Dot. Zapytania ofertowego na zakup znaków drogowych i urządzeń bezpieczeństwa ruchu drogowego wraz z dostawą do siedziby zamawiającego do pomieszczeń magazynowych przy ul. Asfaltowej 1 w Zagościńcu.

Bariera rurowa U11-a tramwajowe ocynkowane

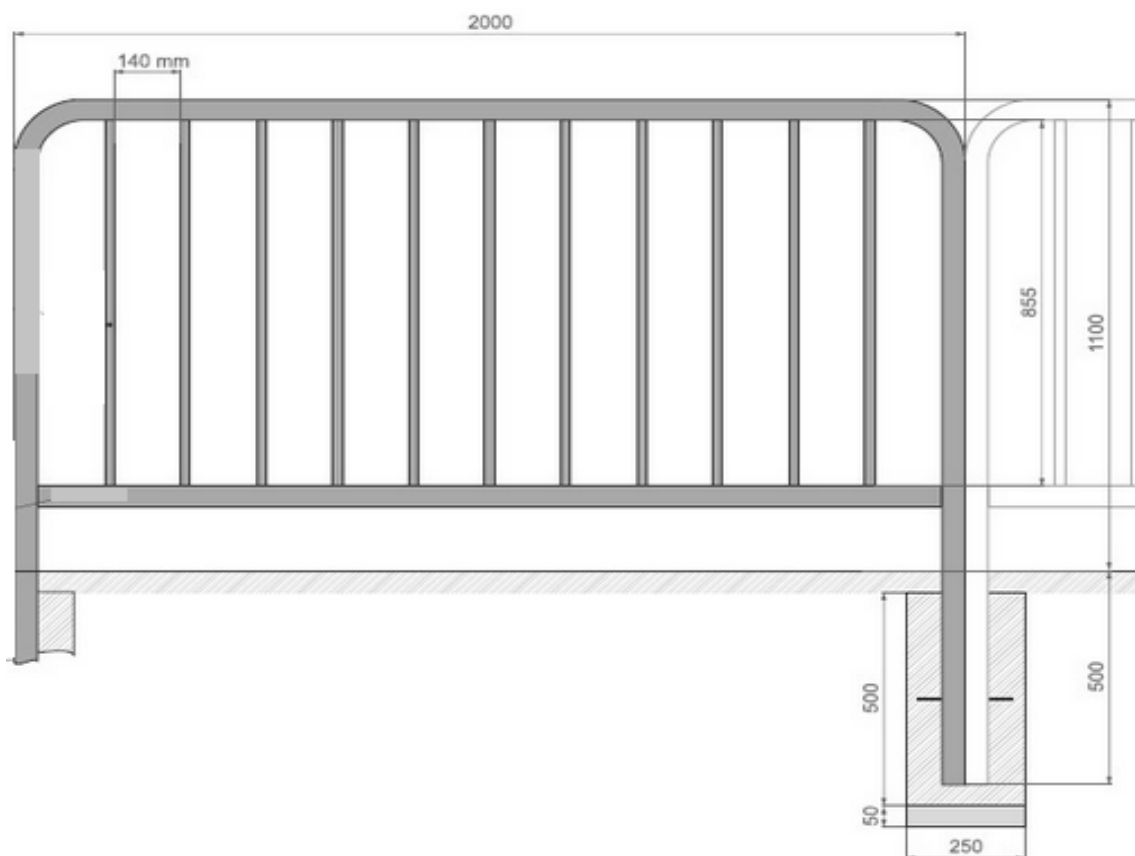
-Dot. poz. 31 Zał. 1 – U-11a (tramwajowe ocynkowane) – bardzo proszę o przesłanie rysunku wykonawczego tejże barierki

- długość - 2000 mm,
- wysokość min. 1500 mm (nad gruntem min. 1100 mm, w gruncie 400 mm),
- rama - rura $\varnothing$ 48,3/2 mm,
- szczeblinki - rura $\varnothing$ 20/1,5 mm,
- dolna poprzeczka (przeciąg) - rura $\varnothing$ 48,3/2 mm,
- OCYNK OGNIOWY EN ISO 1461 (spawanie przed ocynkowaniem, bez malowania),
- sposób montażu - BETONOWANIE W GRUNCIE
